Projet minier Matawinie de Nouveau Monde Graphite
Saint-Michel-des-Saints (Québec, Canada)

ANALYSE DES RISQUES POUR L'ENVIRONNEMENT, LES EAUX DE SURFACE ET LES EAUX SOUTERRAINES

Pour MiningWatch Canada

Dr. Philippe Marion

FIGURE 1 : LITHOLOGIES RENCONTRÉES DANS LA FOSSE PRÉVUE.

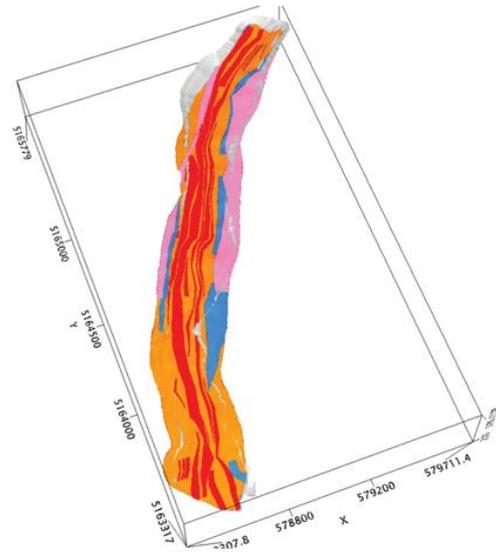
Sur la figure 2, on voit très nettement que le gneiss charnockitique (appelé aussi charnockite dans d'autres sections du rapport) est sécant (ce sont des intrusions granitiques métamorphisées) par rapport aux autres formations globalement disposées en bandes parallèles les unes par rapport aux autres, bien mises en évidence dans la figure précédente qui montre la géologie de détail de la fosse.

Ces constatations autorisent la formulation d'une question qui me paraît majeure : aucune des représentations géologiques figurant dans le rapport ne fait figurer les « accidents » structuraux : failles, contacts anormaux chevauchants. Il est admissible qu'il soit difficile d'accéder à ces informations, principalement à cause du recouvrement glaciaire, mais cela doit au moins être signalé car il y a là une source d'incertitude majeure au moins pour la stabilité des terrains de la fosse et la circulation des eaux souterraines.

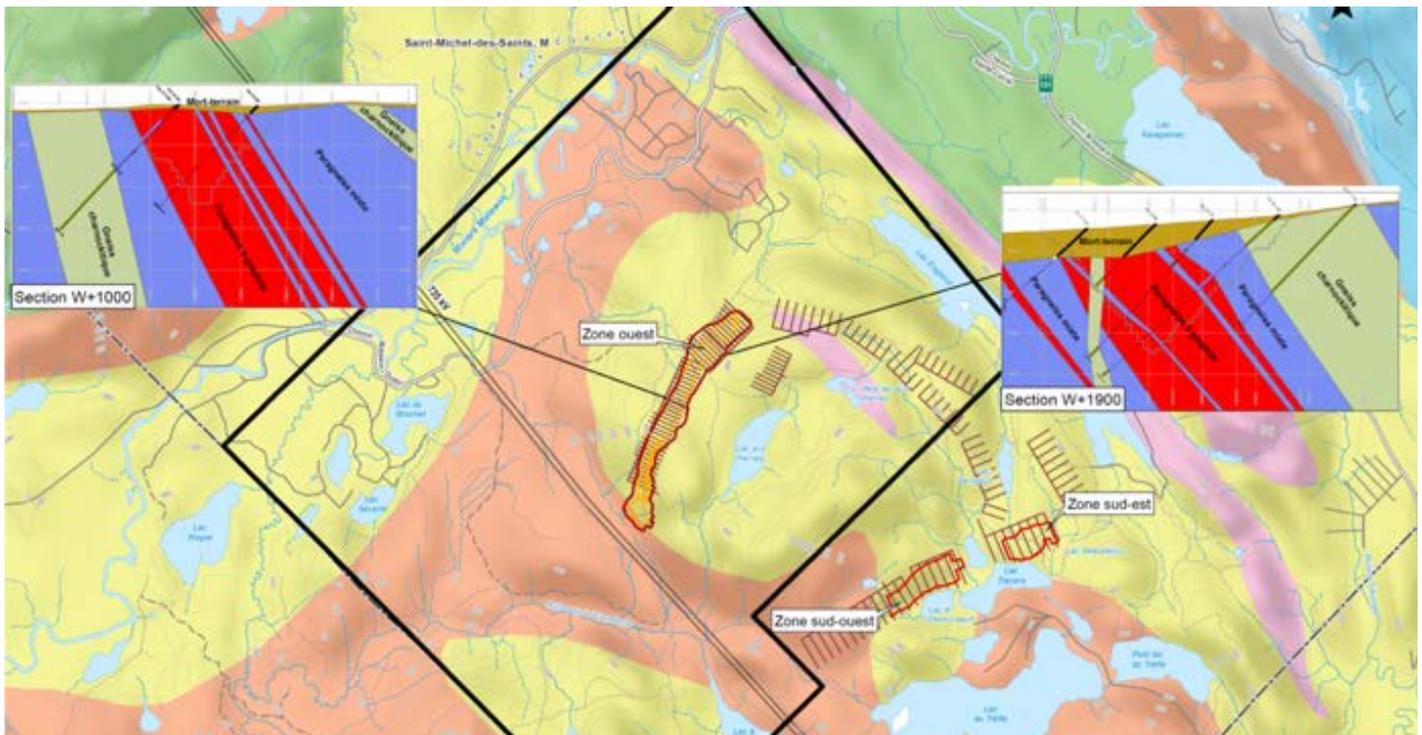
Il est à noter aussi sur la figure 2 la présence de calcaire cristallin-marbre, représentés en particulier au nord est, derrière le lac Kalagamac au NE : on peut se demander s'il y a des exploitations de ces roches, qui, le cas échéant, pourraient servir (ou leurs résidus d'exploitation/traitement -fines ?-) comme adjuvant anti-acidité dans l'ingénierie du dépôt de résidus et stériles.

FIGURE 3 : MODÈLE CONCEPTUEL DE TRANSPORT.

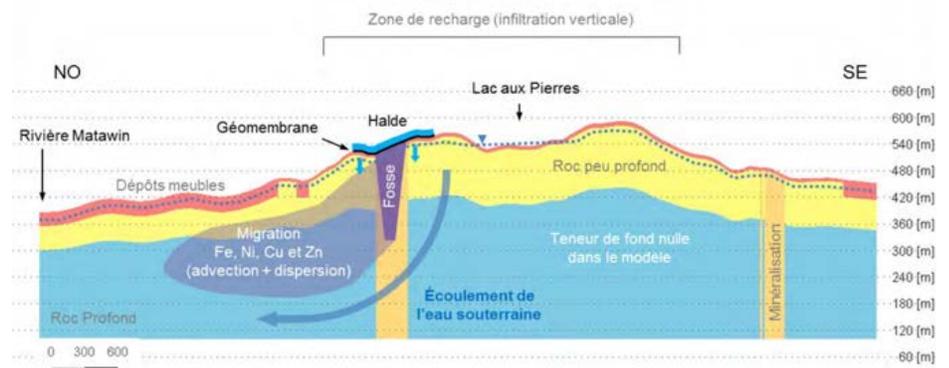
En particulier, la zone dite « Far Ouest » n'est pas prise en compte dans les modèles hydrogéologiques d'écoulement pour métaux en traces, voir la figure ci-dessous :

Or cette zone est minéralisée (voir Qc 88 p. 206pdf) et est située en aval de l'écoulement vers le nord-ouest. Elle doit avoir déjà et aura donc inévitablement une influence sur la réalité des écoulements souterrains (flux et teneurs), d'autant que les conductivités hydrauliques les plus élevées du roc sain sont celles des zones minéralisées (PR5.5 p.79pdf).

Il est visible que la minéralisation « Far ouest » n'est pas prise en compte. Figure 4-1 de l'annexe 7-4 de l'ÉIES

FIGURE 4 : SCHÉMA DE LA HALDE DE CO-DÉPOSITION AVEC NUMÉROS DES PROBLÉMATIQUES POUR COMMENTAIRE DANS LE TEXTE :

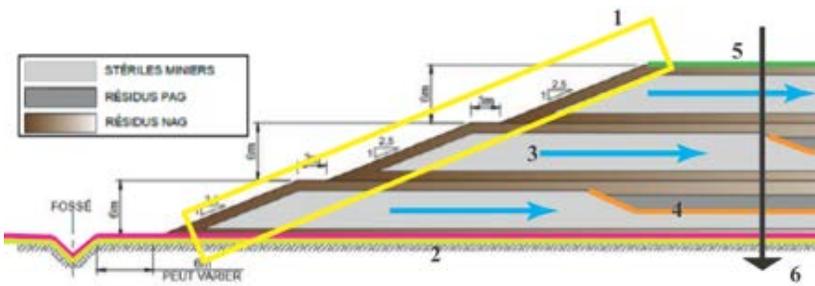
Si on suit les numéros de la figure ci-dessus, on a donc les problématiques suivantes :

- 3 Circulation d'eau dans un milieu granulaire non saturé, susceptible de transporter de l'oxygène vers le dessous des couches de résidus PAG compactés. Comment éviter ces transferts lors de l'ingénierie de la halde en cours de montage? Comment être sûr que les résidus NAG déposés sur la pente seront bien saturés et joueront leur rôle de barrière capillaire tant que la CEBC ne sera pas installée par dessus? d'autant que la problématique 1 existe;

FIGURE 6 > SCHÉMA DE LA FOSSE APRÈS CO-DÉPOSITION AVEC NUMÉROS DES PROBLÉMATIQUES POUR COMMENTAIRE DANS LE TEXTE:

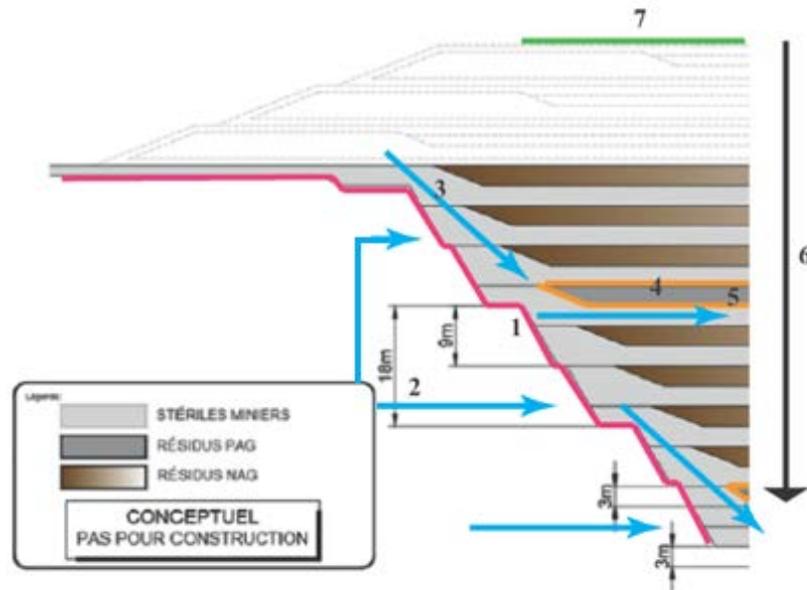
Si on suit les numéros de la figure ci-contre, on a donc :

- 1 Les parements rocheux de la fosse ne sont pas isolés des stériles et donc
- 2 Fes infiltrations d'eau (et d'oxygène tant que la nappe ne sera pas remontée dans la fosse) sont possibles y compris
- 3 Fepuis la surface (tant que la géomembrane ne sera pas posée);
- 4 & 5 Oxydation et création éventuelle de couches indurées au dessous mais aussi possiblement au dessus des couches de résidus sulfurés PAG;
- 6 Tassement : comme on le signale plus loin dans la "Stabilité géotechnique", il ne semble pas avoir vu d'étude du tassement de la fosse remplie et recouverte de la halde à son élévation maximale. Ce tassement potentiel, s'il est avéré, pourrait perturber l'agencement des couches de résidus et provoquer aussi le déchirement de la géomembrane séparant la fosse de la halde;
- 7 Durabilité de la CEBC, une fois installée.
